Европейская экономическая комиссия**Комитет по внутреннему транспорту****Всемирный форум для согласования правил
в области транспортных средств****Рабочая группа по общим предписаниям,
касающимся безопасности****Сто двадцать седьмая сессия**

**Правила № 118 ООН (огнестойкость материалов
внутренних элементов оборудования)****Предложение по дополнению 3 к поправкам серии 03
к Правилам № 118 ООН (огнестойкость материалов
внутренних элементов оборудования)****Представлено экспертом от Европейской ассоциации поставщиков
автомобильных деталей***

«Пример 2

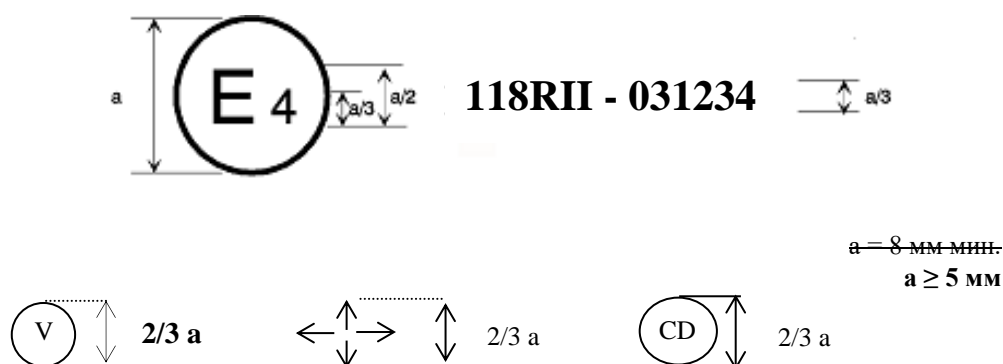
Пример 2 изменить следующим образом:

Приведенный выше знак официального утверждения, проставленный на элементе оборудования, указывает, что этот тип элемента оборудования официально утвержден в Нидерландах (E 4) на основании части II Правил № 118 ООН под номером официального утверждения 031234. Первые две цифры (03) номера официального утверждения указывают, что официальное утверждение было предоставлено в соответствии с требованиями поправок серии 03 к Правилам № 118 ООН.

«Пример 3

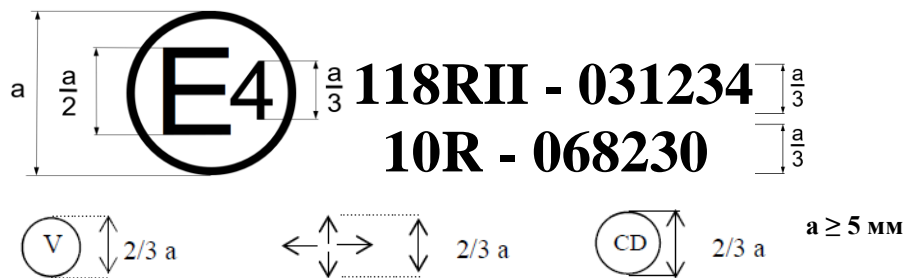
Включить новый пример 3 следующего содержания:

Приведенный выше знак официального утверждения, проставленный на элементе оборудования, указывает, что этот тип элемента оборудования официально утвержден в Нидерландах (E 4) на основании части II Правил № 118 под номером официального утверждения 031234 и Правил № 10¹ под номером официального утверждения 068230.

Первые две цифры номера официального утверждения указывают, что на момент предоставления соответствующих официальных утверждений Правила № 118 включали поправки серии 03, а Правила № 10 — поправки серии 06.
